茨城県原子力安全対策委員会
東海第二発電所
安全性検討ワーキングチーム（第 2 3 回）
ご説明資料

敦賀発電所 2 号機審査資料の不適合事案による 東海第二発電所への影響について

2023年3月29日

日本原子力発電株式会社

「参考資料3 ボーリング柱状図・コア写真」（抜粋）（赤枠、白枠を加筆）

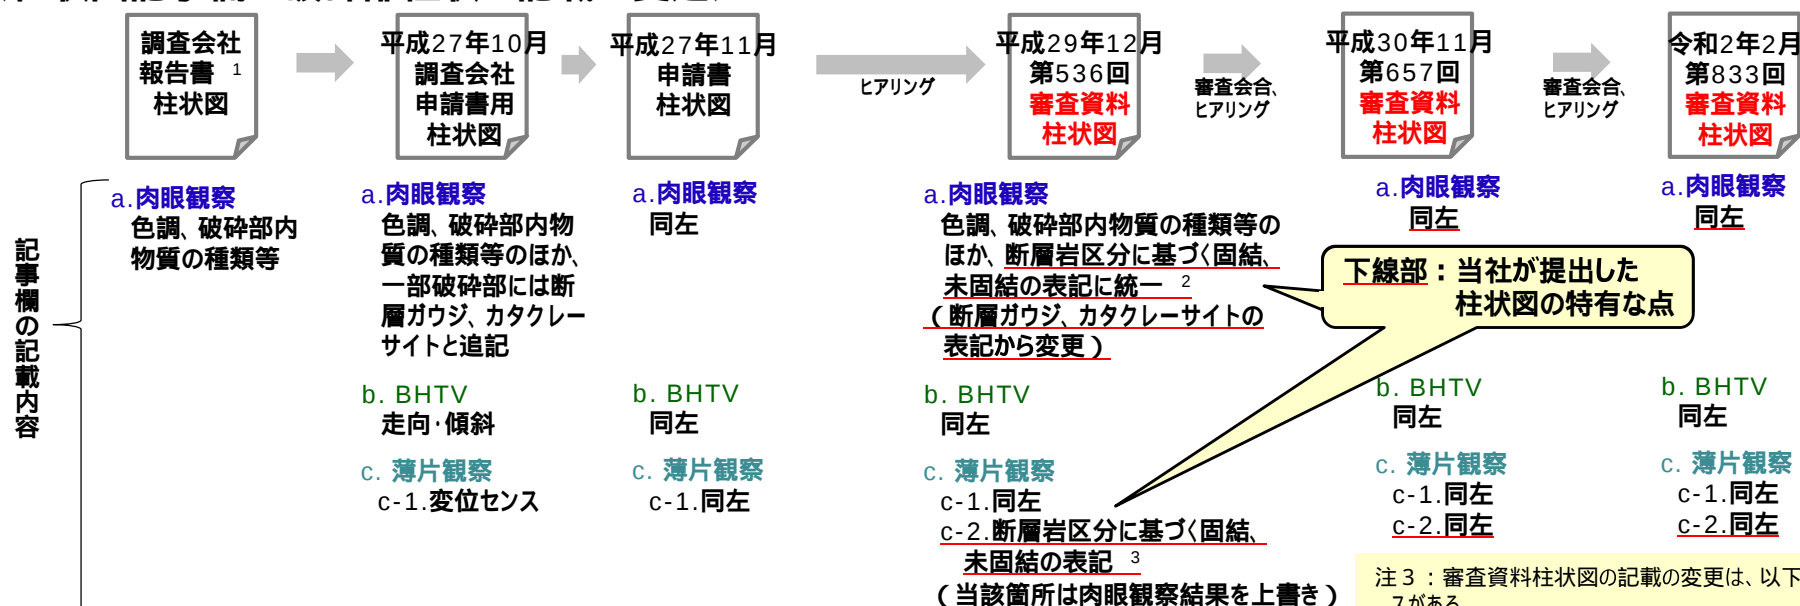
- ・ 令和2年2月7日の第833回審査会合において、原子力規制庁より、当社が提示した審査資料「ボーリング柱状図・コア写真」の柱状図記事欄に関して、ボーリングコアの肉眼観察結果に基づく記載を削除して、コアの薄片試料の顕微鏡による観察結果に基づく記載へ変更している箇所があることは不適切である旨のご指摘をいただいた。
- ・ 本件に関するご指示については、令和2年2月14日の第835回審査会合、令和2年6月4日の第865回審査会合及び令和2年10月30日の第916回審査会合でご説明した。

平成30年11月30日第657回審査会合で提示した審査資料では、コアの肉眼観察に基づく断層岩区分（評価）の記載¹としていた。

第833回審査資料では、上記の肉眼観察に基づく記載を削除し、コアの薄片試料の顕微鏡による観察結果に基づく断層岩区分（評価）の記載²へ変更（上書き）していた。

第15回WT 資料1-2 (P.26)

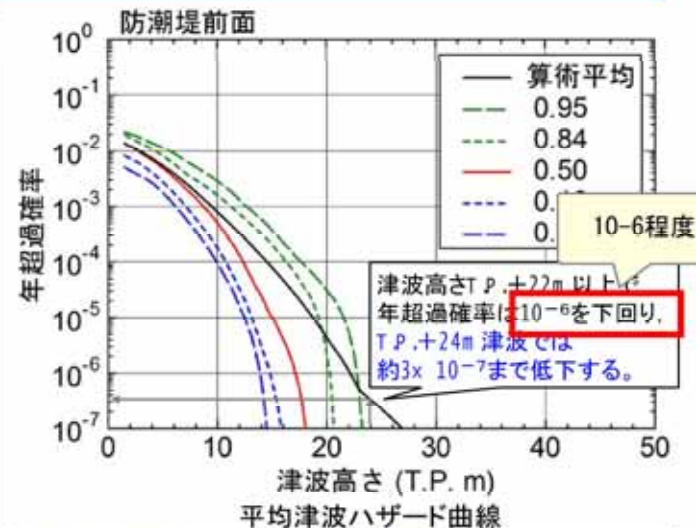
“ 10^{-6} を下回り”を“ 10^{-6} 程度”に変更

→ 本資料作成時には、グラフを読んで記載したが、デジタル値を確認したところ、わずかに 10^{-6} を上回っていた。

本グラフでは、津波高さT.P.+22m以上では年超過確率が十分に低いことを示すことが目的である。

敷地に遡上する津波として、さらに確率が低いT.P.+24m津波を想定し遡上解析を行う根拠として活用したものであり、本グラフの定量的評価を厳密に求めるものではない。

第15回WT 資料1-2補足（P.26）

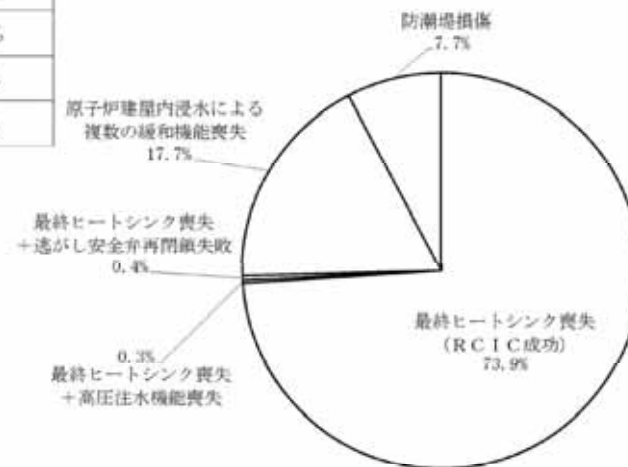
事故シーケンスの概要の一部を変更

→ WTでの説明以降に、許認可審査においてNRAコメントを踏まえて審査資料の記載が改訂された。

有効性評価の事故シーケンスの概要に係る記載であり、有効性評価の内容（結論）には影響しない。

第15回WT 資料1-2補足（P.42）

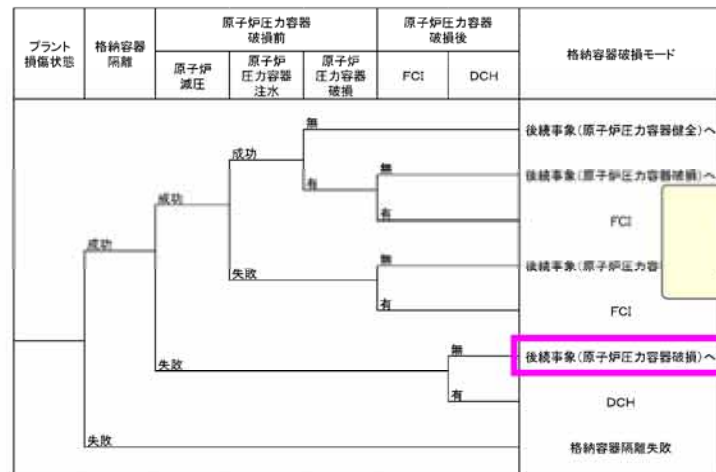
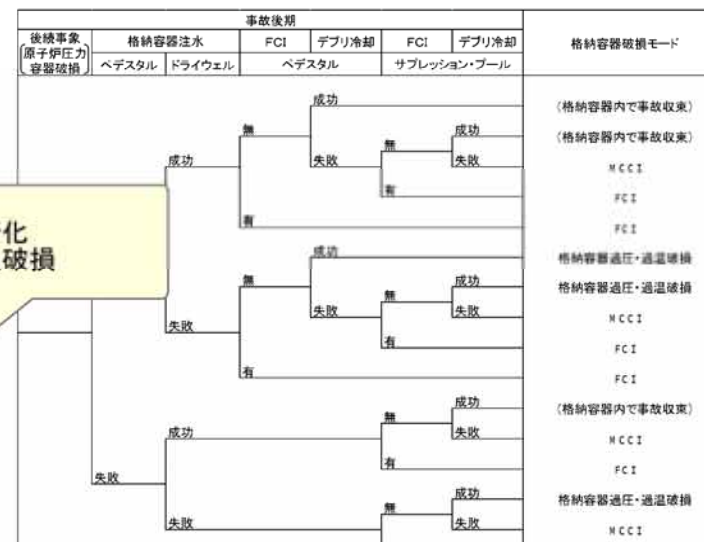
事故シーケンスのイベントツリーのモードに係る一部の記載を変更（**紫枠内**）

→ WTでの説明以降に、許認可審査においてNRAコメントを踏まえて審査資料の記載が改訂された。

有効性評価の事故シーケンスの概要に係る記載であり、有効性評価の内容（結論）には影響しない。

第11回WT 資料2-6（P.6）

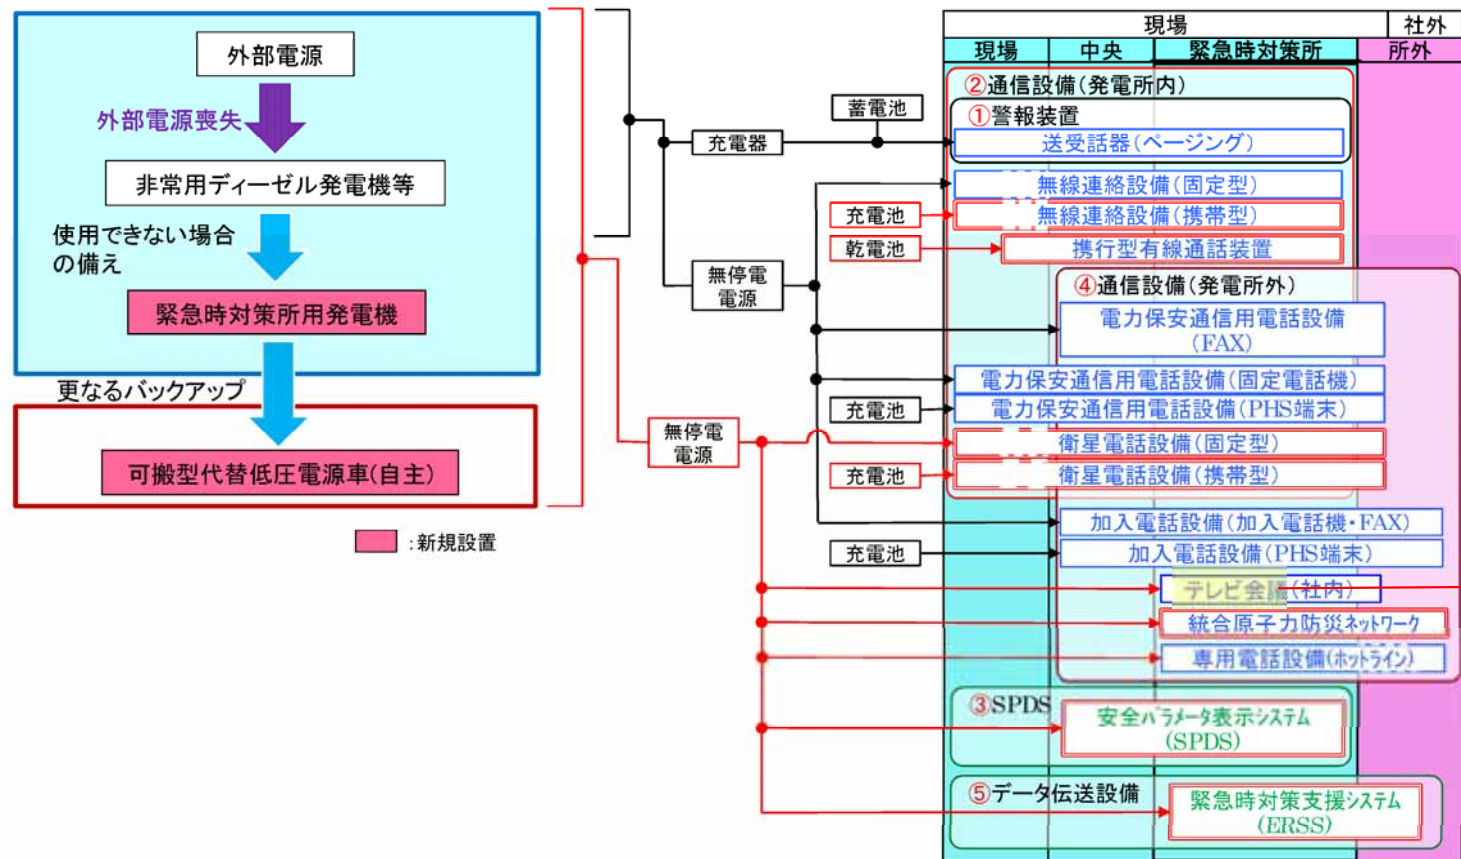
< 正しくは >
「専用電話設備」と記載すべき

< 影響評価 >
他で使用している記載との不整合であり、
内容には影響しない

第11回WT 資料2-6（P.18）

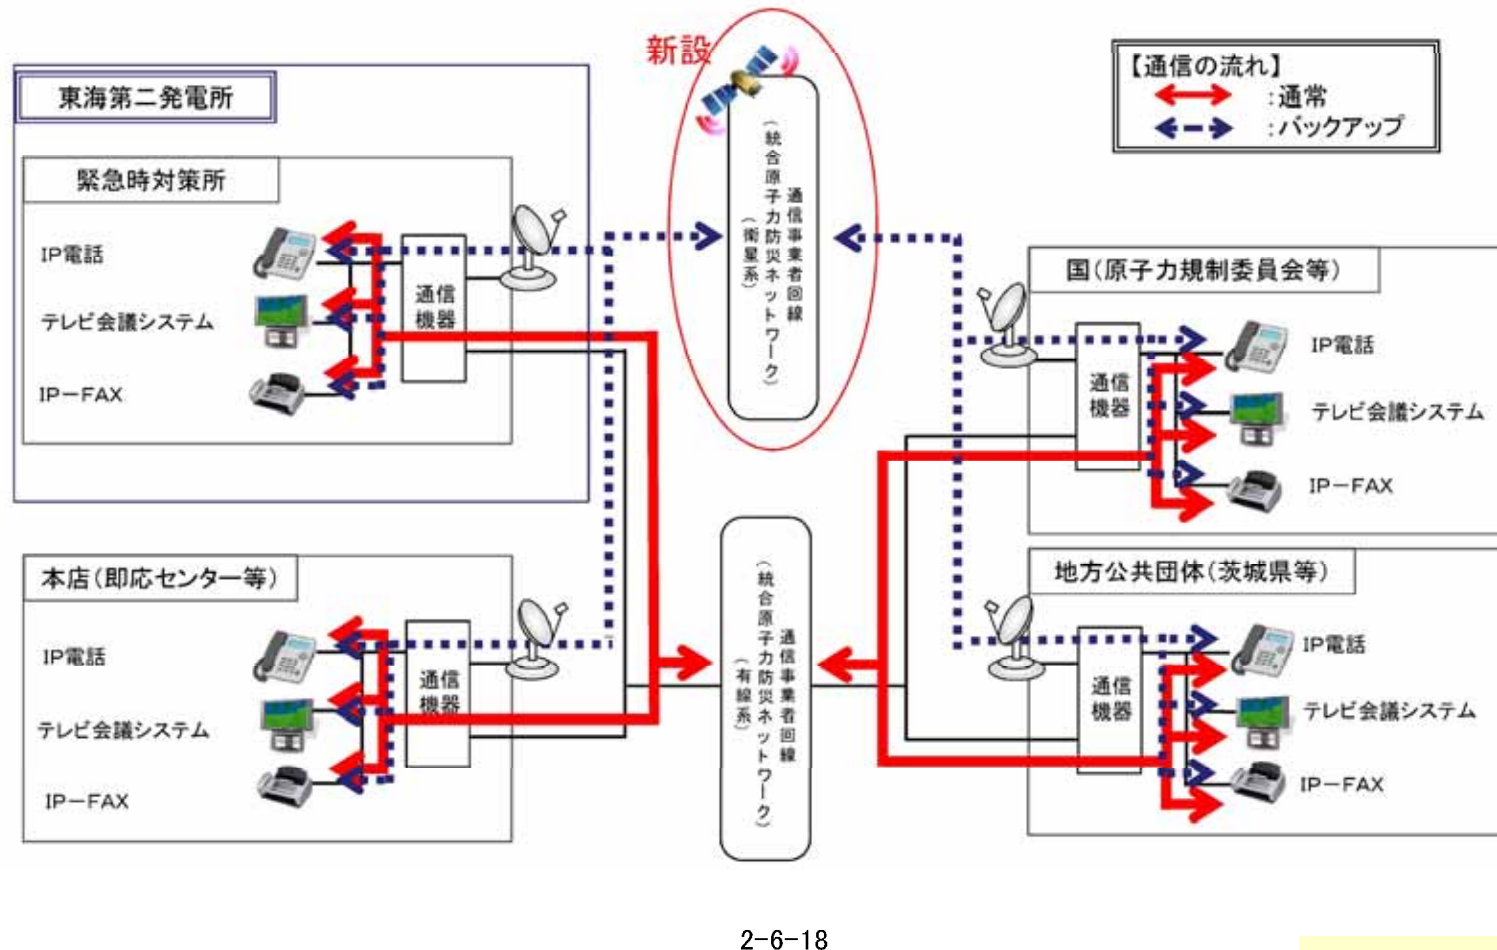
正しくは、
2-6-9と記載すべき

参照先の誤記であり、内容には影響しない

第11回WT 資料2-6（P.19）

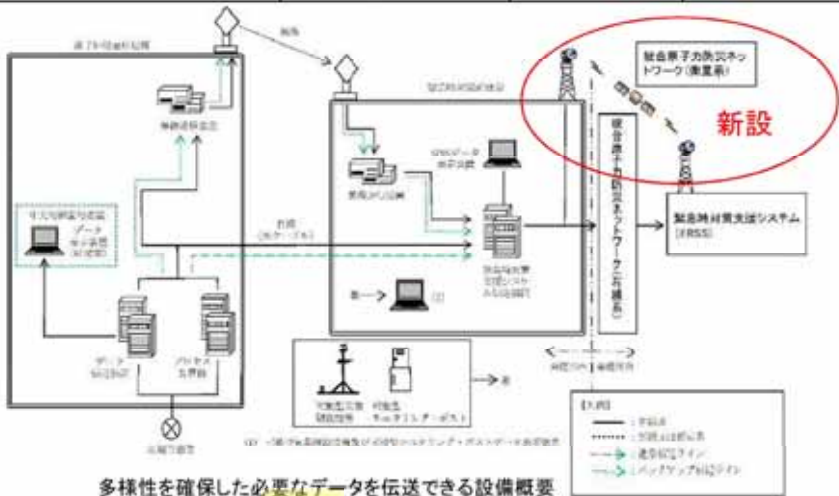
正しくは、
2-6-10と記載すべき

< 影響評価 >
参照先の誤記であり、内容には影響しない

緊急時対策所における通信連絡設備の電源構成
2-6-21

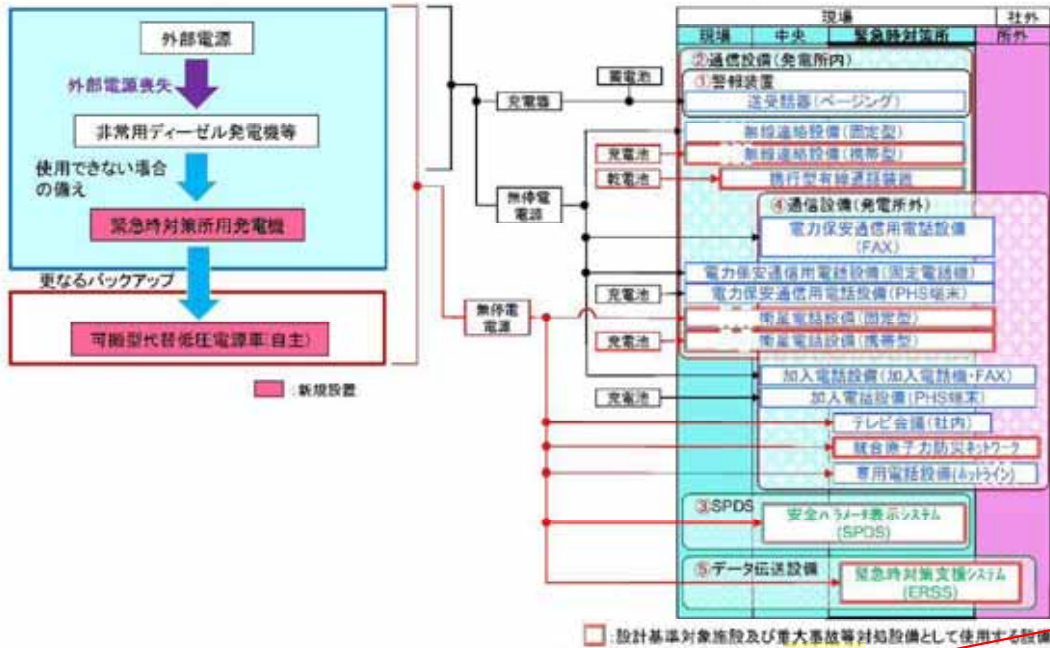
「2-6-8再掲」を記載すべき

< 影響評価 >
「再掲」の記載不足であり、内容には影響しない

第15回WT 資料1-2（P.105）

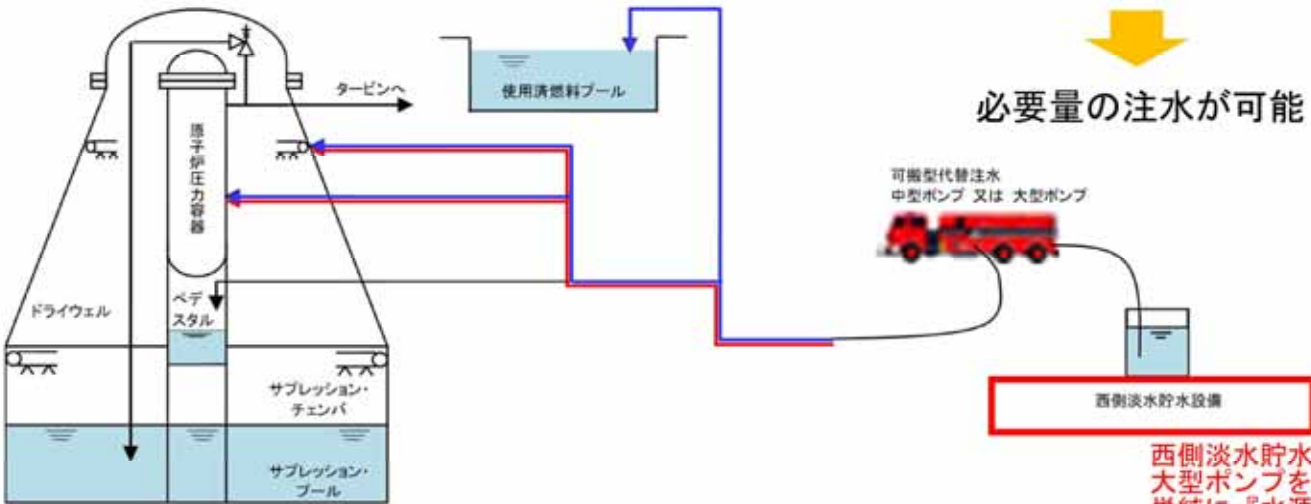
<変更>
“西側淡水貯水設備”を“水源等”
（赤枠内）
→ 誤記
<影響評価>
左記の注水系統図は、可搬型代替注水ポンプ（中型ポンプ、大型ポンプ）は屋外の淡水タンクを水源として原子炉注水が可能となることを示すものであるため、本ページに示す各注水ケースの注水量の評価には影響しない。

西側淡水貯水設備では、大型ポンプを使用しないため、単純に『水源』等と記載する
